2023年10月

株式会社ミスミ
日本企業体
IM事業グループ

「スポークハンドル」 仕様変更のご案内

スポークハンドル PHSM PHSFM PHSK PHSFK

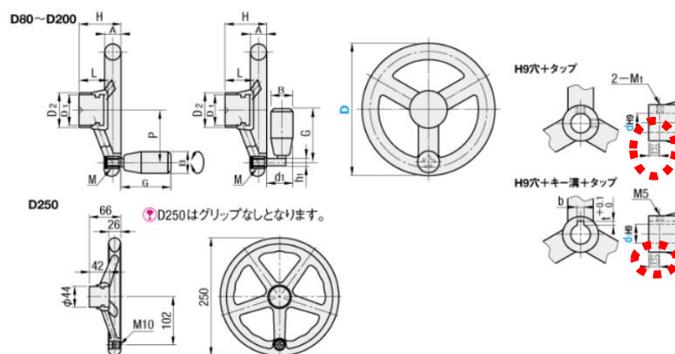
フェノール材のタップ付タイプにおいて、ハブ側面のタップ位置をD寸により変更します。

【変更前】

タップ位置：(6.5)mm

タップ位置がハブ下端に近いことで、取付方法によっては割れる事象発生したため品質改善

【変更後】

D=80 タップ位置：(6.5)mm

D=100/125/140/160/180 タップ位置：(9)mm

D=200 タップ位置：(10)mm
